Detaljplan för del av fastigheten
Ljusseveka 2:1 med flera
(Arenan) i Värnamo stad

Dnr PLAN 2022.1568

GRANSKNINGSUTLÅTANDE

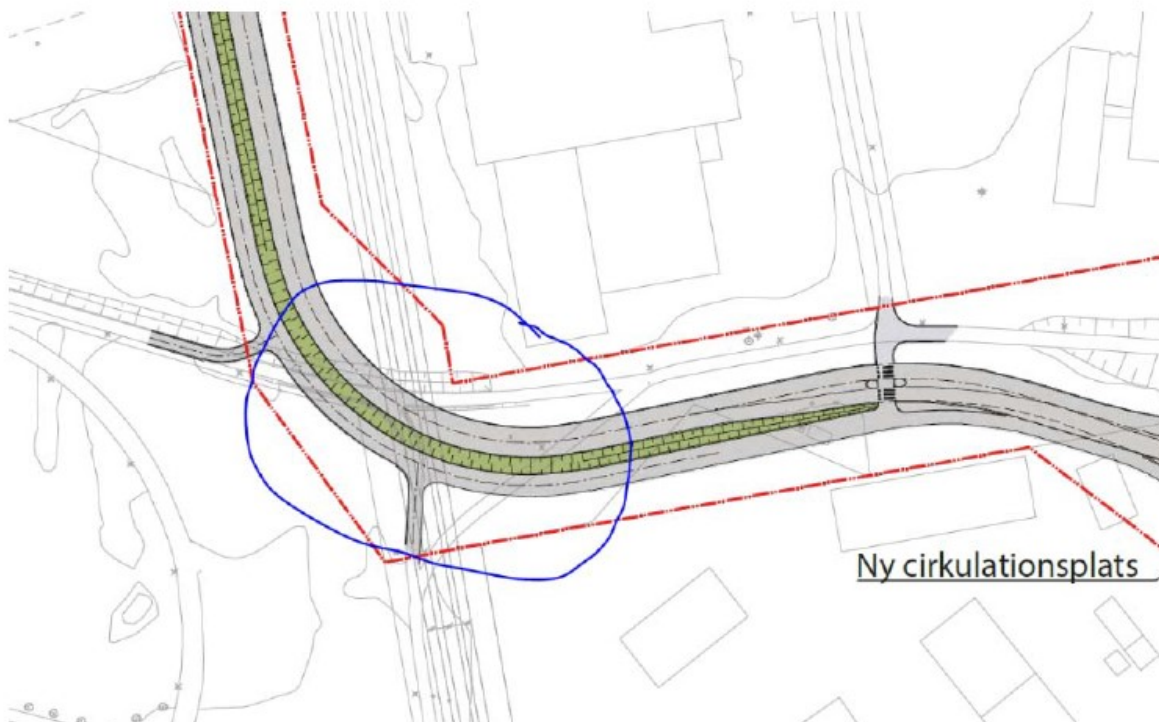
E.ON noterar att ny anslutningsväg till idrottsanläggningen planeras vid vår kraftledning. E.ON behöver vi får in mer underlag för att kunna bedöma att korsningen sker enligt Elsäkerhetsverkets starkströmsföreskrifter krav som ställs på frigång vid korsning av väg.

Vi behöver se +höjder avstånd från stolpar till väg mm. Skulle förändringar medföra att ledningen vid aktuell korsning behöver höjas är detta en kostnad som exploitören får stå för, vilket bör framgå i genomförandebeskrivningen.

Om belysningsstolpar sätts ut måste man vara extra vaksam över avstånden till kraftledningen så att de placeras på behörigt avstånd från faslinan. Om exempelvis en 12 meter hög belysningsstolpe monteras får denna inte placeras närmre strömförande lina än 14 meter, horisontellt mått.

För 130 kV gäller ett avstånd på 50 m från ledningens stolpar till andra elektiskt ledande material t.ex. belysning, el kablar, staket mm. Detta enligt Telestörringsnämnden meddelande nr 21.

För att kunna säkerställa avstånd för vägen vid parallellgång av kraftledningen måste underlag där mått framgår från vägkant till ledningen.

Specifikt vill vi diskutera nedan korsning av luftledning och väg. Ledningarna uppfyller idag kraven på korsning av befintlig väg. Det vi vill säkerställa är att ny utformning av vägen uppfyller dom krav för korsning enligt ElsäkFS och Svensk Standard för väg dvs 7m +S vid alla belastningsfall på ledarna.

Att korsningen av väg och ledning sker på ett säkert sätt enligt gällande föreskrifter får hanteras i fortsatt projektering och byggnation av vägen och anpassar efter befintliga förutsättningar. Kommunen är införstådda i att kostnader för anpassning av ledningen kan tillkomma.
